**Forum mondial de l'harmonisation  
des Règlements concernant les véhicules**

**108<sup>e</sup> session**

**Règlement n° 39 (Indicateur de vitesse)****Proposition de projet de série 01 d'amendements  
au Règlement n° 39 (Indicateur de vitesse)****Communication de l'expert de la Belgique\***

Modèle A

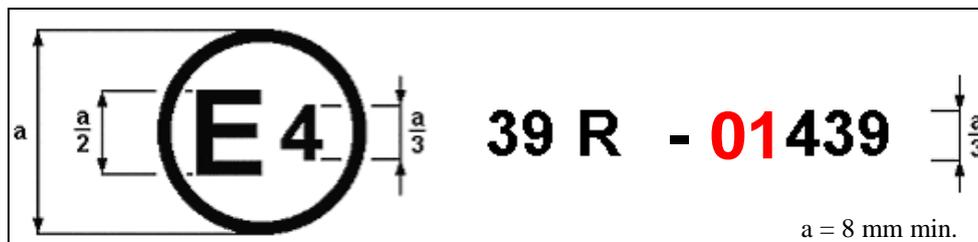
La marque d'homologation ci-dessus, apposée sur un véhicule, indique que le type de ce véhicule a été homologué aux Pays-Bas (E4), en application du Règlement n° 39. Le numéro d'homologation indique que l'homologation a été accordée conformément aux prescriptions du Règlement n° 39 ~~dans sa forme initiale~~ **modifié par la série 01 d'amendements**.

Modèle B

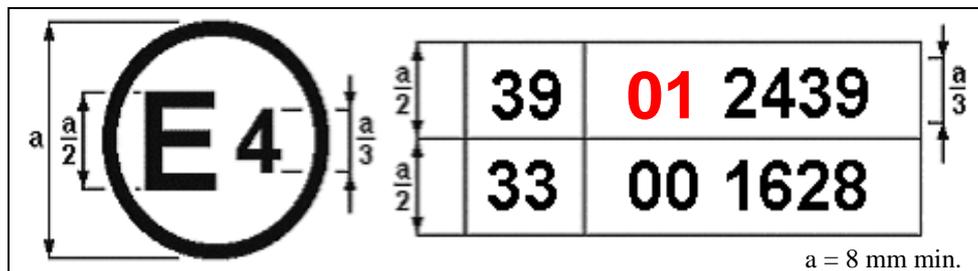
La marque d'homologation ci-dessus, apposée sur un véhicule, indique que le type de ce véhicule a été homologué aux Pays-Bas (E4), en application des Règlements n°s 39 et 33<sup>1</sup>. Les numéros d'homologation indiquent qu'aux dates auxquelles les homologations respectives ont été accordées, les Règlements n°s 39 ~~et 33~~ **avait été modifié par la série 01 d'amendements et le Règlement n° 33** étaient encore sous ~~leur~~ sa forme initiale.
